➤ Courroies 5 et 6 PK Micro-V® XF sur moteurs Renault

Marque : RENAULT

Code moteur : F4P, F4R, F5R, K4J, K4M, K7J, K7M, K9K

Fig. 1

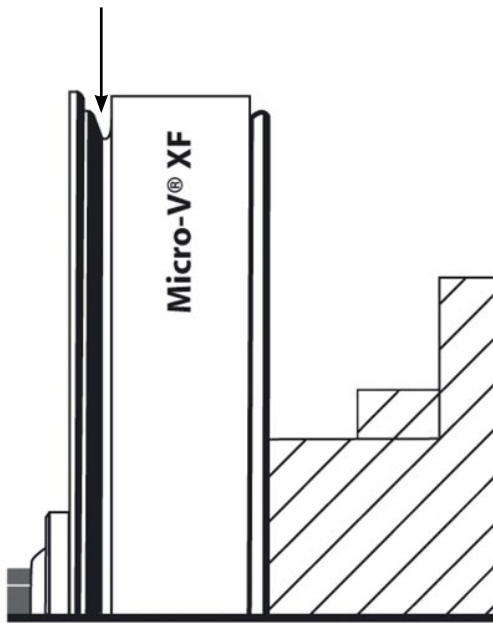
- Pompe de direction assistée entraînée par la courroie : la courroie doit être positionnée sur l'intérieur des poulies (Fig. 1)
- Pompe de direction assistée électrique (non entraînée par la courroie) : la courroie doit être positionnée sur l'extérieur des poulies (Fig. 2)

Fig. 2

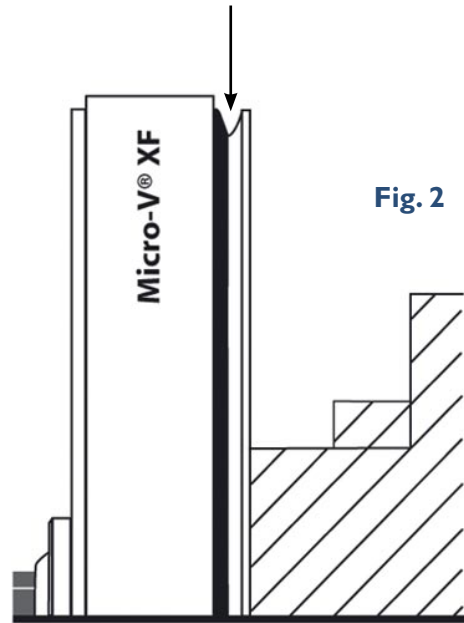
- La courroie doit être positionnée sur l'extérieur des poulies (Fig. 2)

- La courroie doit être positionnée sur l'extérieur des poulies (Fig. 2)

- La courroie doit être positionnée sur l'extérieur des poulies (Fig. 2)
